**INFORME DE HITO DE CONTROL**  
**N° 2681-2024-CG/GRTB-SCC**

**OBRA: “RECONSTRUCCIÓN DEL HOSPITAL DE APOYO  
SAÚL GARRIDO ROSILLO II-1, DISTRITO DE TUMBES -  
PROVINCIA DE TUMBES - DEPARTAMENTO DE TUMBES –  
IRI 2560253”**

**HITO DE CONTROL N° 7 – EJECUCIÓN DE OBRA**

**PERÍODO DE EVALUACIÓN DEL HITO DE CONTROL:  
DE 8 AL 15 DE FEBRERO DE 2024**

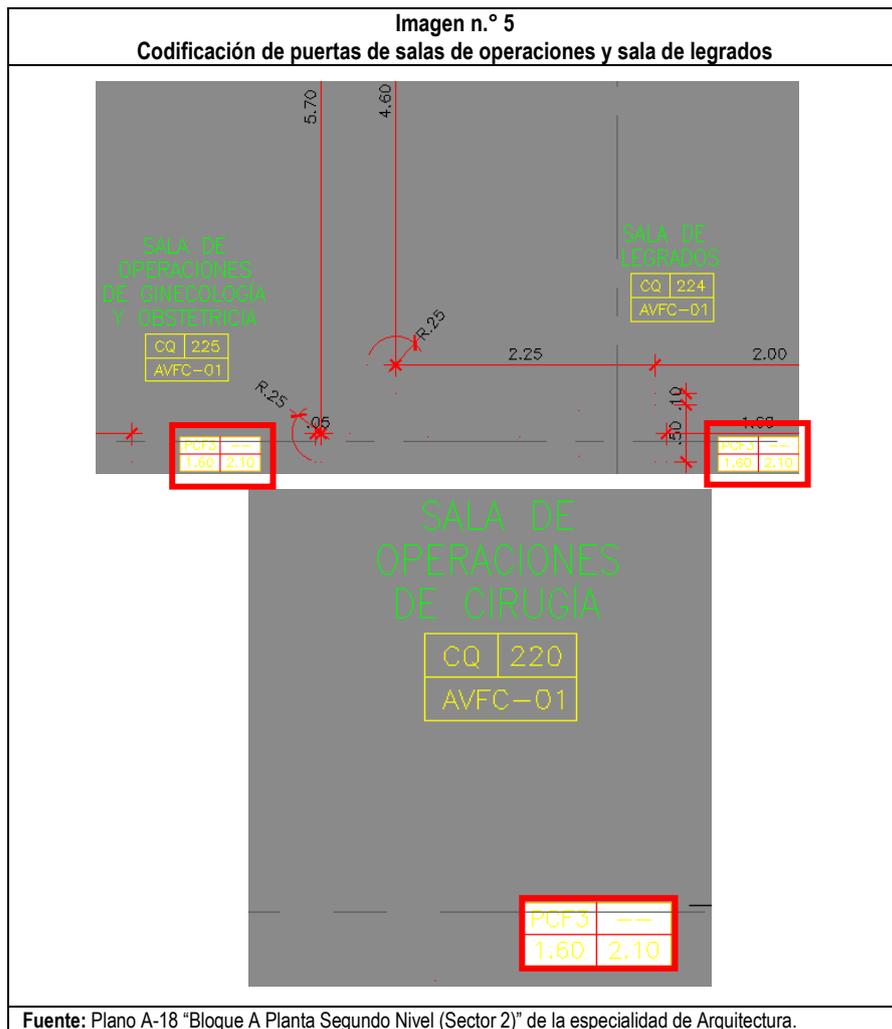
De la revisión al plano GA-03 "Planta general segundo piso" de la especialidad de arquitectura, se observa que en el segundo piso de la edificación se encontrará ubicada la UPSS Centro Quirúrgico que considera la implementación de una (1) Sala de Operaciones de Cirugía General, una (1) Sala de Legrados, una (1) Sala de Operaciones de Ginecología y Obstetricia. A cualquiera de estas salas los pacientes que necesiten una cirugía programada o de emergencia, accederán en camilla mediante un transfer<sup>6</sup> que separa los corredores semirrígido y rígido, según se observa en la siguiente imagen:

Asimismo, el plano A-09 "Bloque A planta segundo nivel (Sector 3)" de la especialidad de arquitectura, señala que las puertas de ambas salas de operaciones, están codificadas con la nomenclatura "PCF-4", y dentro de las partidas del presupuesto del expediente técnico, este código de puertas está agrupada con las puertas cortafuego, en la partida 03.09.02.12 "Puertas tipo PCF-4 (1.60x2.10) RF 90 corrediza con mirilla".

**Imagen n.º 7**  
**Detalle puerta PCF3**

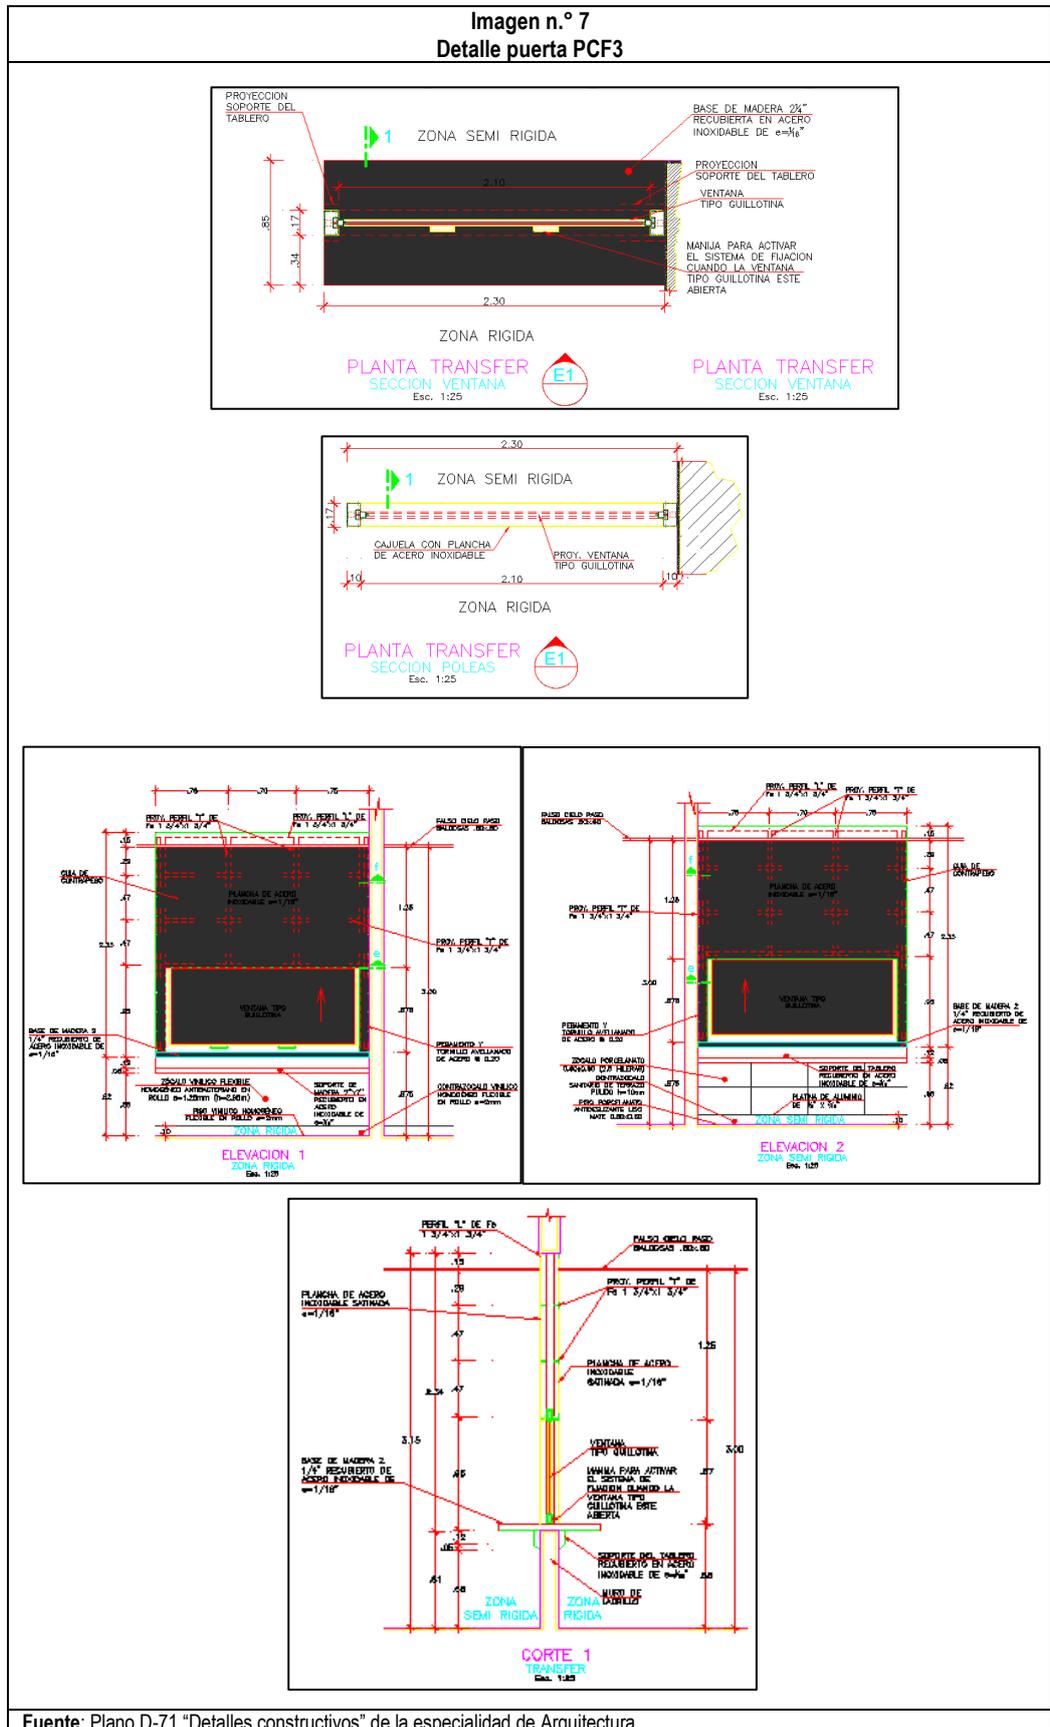
Al revisar los detalles de las puertas con este código, en el plano D-98 "Detalle de carpintería de puertas" de la especialidad de arquitectura, se observó la siguiente especificación: "Puerta listada de una hoja 1.60 x 2.10 corrediza, cortafuego RF-90 en estructura metálica (guía perfil y cubre guía). Marco de acero inoxidable, bisagra certificada CE, cerrajería de acero inoxidable, mirilla de cristal cortafuego, cinta intumescente en todo el perímetro de la hoja, acabado pintura electrostática blanca mate certificada UL."

Asimismo, dentro del presupuesto y las especificaciones técnicas, se ha considerado la partida 03.13.01.29 Transfer de base de madera 2 1/4'' 2.10x0.85m y ventana tipo guillotina con plancha de acero inoxidable sanitada e=1/16'', que señala lo siguiente:

**Imagen n.° 8**  
**Detalle puerta MB-1D**

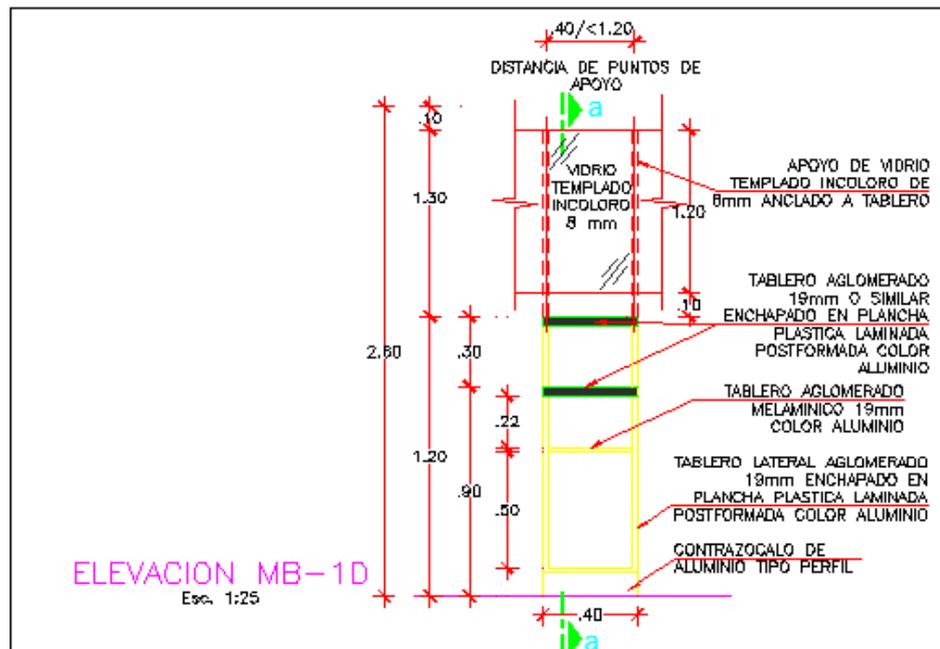
Asimismo, los detalles de estos bienes se encuentran graficados en el plano D-100 (código MB-1A, MB-1B, MB-1C) "Detalles de mobiliario fijo"; sin embargo, en relación a los detalles del mobiliario de los códigos MB-1E y MB-1F, no han sido graficados.

Además, se ha podido apreciar que los mobiliarios indicados en el cuadro precedente: Diagnóstico por imágenes – Recepción, Administración – Trámite Documentario, solo cuentan con mobiliario de una altura de 1,20 m desde el piso hasta el tablero de atención, tal como se muestra en las siguientes imágenes:

Por consiguiente, se deberá tomar en cuenta lo indicado según la Norma Técnica A 120 – "Accesibilidad Universal en Edificaciones del Reglamento Nacional de Edificaciones", en el cual detalla las dimensiones interiores y la distribución de los aparatos sanitarios<sup>7</sup>, así como lo de sus accesorios.

Imagen n.º 12  
Plano IE-110 indica la ubicación del contador de rayos

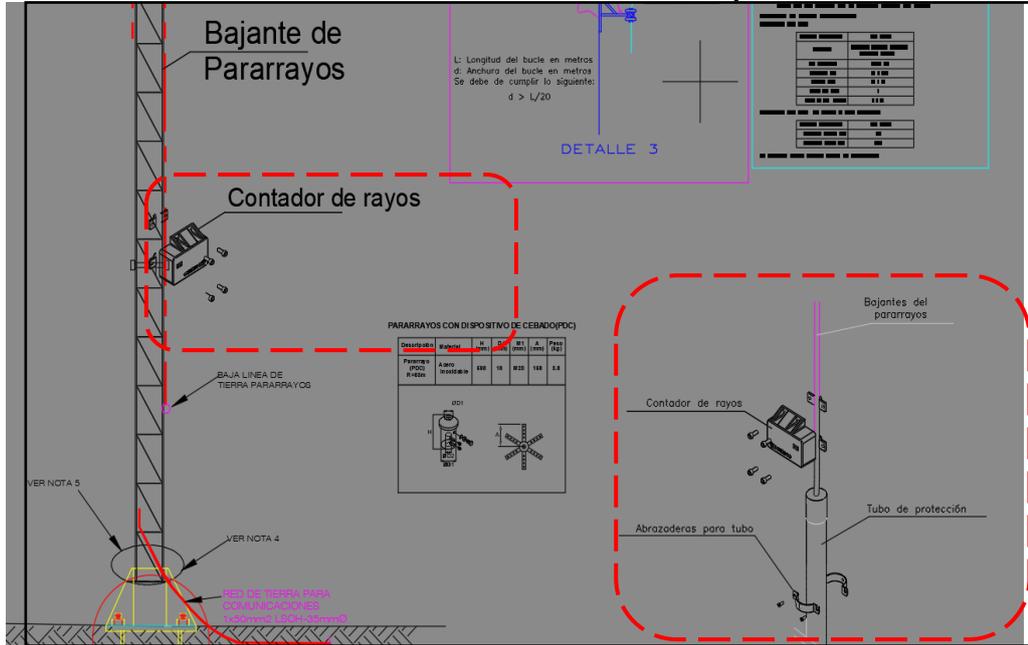
- ✓ Se han considerado equipos como contador de descargas que permite saber cuántas descargas (rayos) contabilizó el sistema pararrayos y poder tomar decisiones si es necesario la instalación de más pararrayos, además de un dispositivo chispero de rayos que se instala en el pozo a tierra, logrando verificar que no existe ningún dispositivo supresor de sobre tensión en los planos, como se detalla en la imagen:

Imagen N° 14  
Plano SCD-20 en el que indica el uso de cable UTP CAT 5E

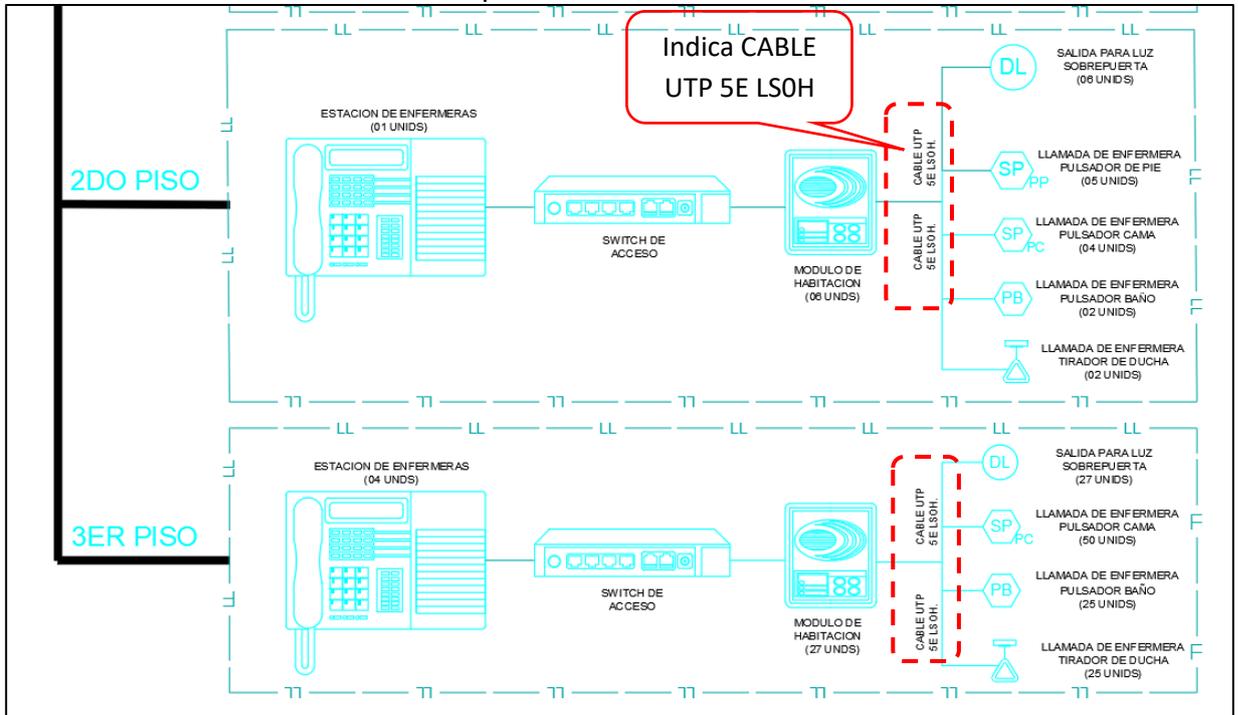
Sin embargo, en el plano SCD-20, se indica en el detalle del cableado para las conexiones entre los módulos que conforman todo el sistema de llamada a enfermera utilizar el cable tipo UTP categoría 5E; mientras que en las especificaciones técnicas considera la utilización de cable UTP Categoría 6A.

Al utilizar el cable UTP categoría 5E que indica el plano SCD-20, la velocidad de transmisión de los datos sería menor a la red del Hospital debido a que la frecuencia de trabajo es de 250 MHz.
